Sulików, dnia 29 marca 2023 r.

IW-ZA.271.2.2023.4

**Odpowiedzi na pytania, dotyczące wyjaśnień treści SWZ
Wszyscy uczestnicy postępowania**

Dotyczy: postępowania o udzielenia zamówienia publicznego prowadzonego w trybie podstawowym z możliwością przeprowadzenia negocjacji na podstawie: art. 275 pkt 2 ustawy pn. **„Kompleksowa wymiana oświetlenia ulicznego wraz z rozbudową o nowoczesne efektywne punkty oświetlenia ulicznego LED” w formule „Zaprojektuj i wybuduj”**

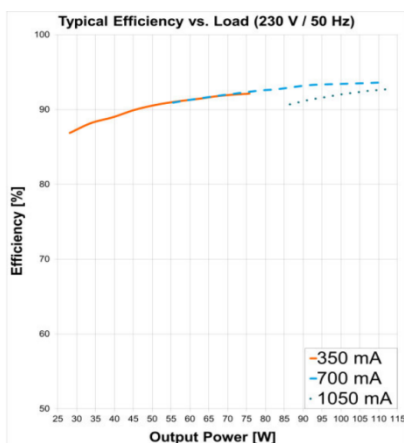
W ramach aktualnego zapisu Zamawiający dla opraw niezależnie od ich mocy wymaga efektywności zasilacza na poziomie >93%, wartym podkreślenia jest fakt, że zgodnie z kartami katalogowymi producentów, efektywność zasilacza dotyczy sytuacji, w której działa on przy pełnym obciążeniu (zgodnie z poniższym wycinkiem z karty katalogowej).

Opis produktu	Odporność na napięcie udarowe (L-N)	Znamionowa moc	Maksymalna moc wyjściowa	Efficiency in full-load	Znamionowy prąd wyjściowy
OT 20/170...240/1A0 1DIMLT2 G1 CE	6 kV	22 W	22 W	87 % ²⁾	200...1050 mA
OT 40/170...240/1A0 1DIMLT2 G1 CE	6 kV	40 W	40 W	90 % ²⁾	200...1050 mA
OT 75/170...240/1A0 1DIMLT2 G1 CE	6 kV	75 W	75 W	93 % ²⁾	200...1050 mA
OT 110/170...240/1A0 1DIMLT2 G1 CE	6 kV	110 W	110 W	93 % ²⁾	200...1050 mA
OT 75/220...240/1A0 1DIM G2 CE	6 kV	75 W	75 W	92 % ²⁾	200...1050 mA
OT 165/220...240/1A0 1DIM G2 CE	6 kV	165 W	165 W	93 % ²⁾	200...1050 mA

W sytuacji, w której zasilacz o mocy znamionowej 75W zostanie zainstalowany w oprawie o mocy 50W (wskazanej w PFU), jego efektywność zgodnie z poniższym wykresem (wycinek karty katalogowej), będzie możliwa do osiągnięcia na poziomie ok 90,5%, co oznacza, że oprawa o mocy 50W w takiej konfiguracji nie spełnia zapisów SWZ.

Na bazie wyżej przytoczonych argumentów prosimy o potwierdzenie, że Zamawiający zaakceptuje oprawy w których efektywności zasilacza =>87%.

Zamawiający dopuszcza oprawy w których efektywność zasilacza =>87%.
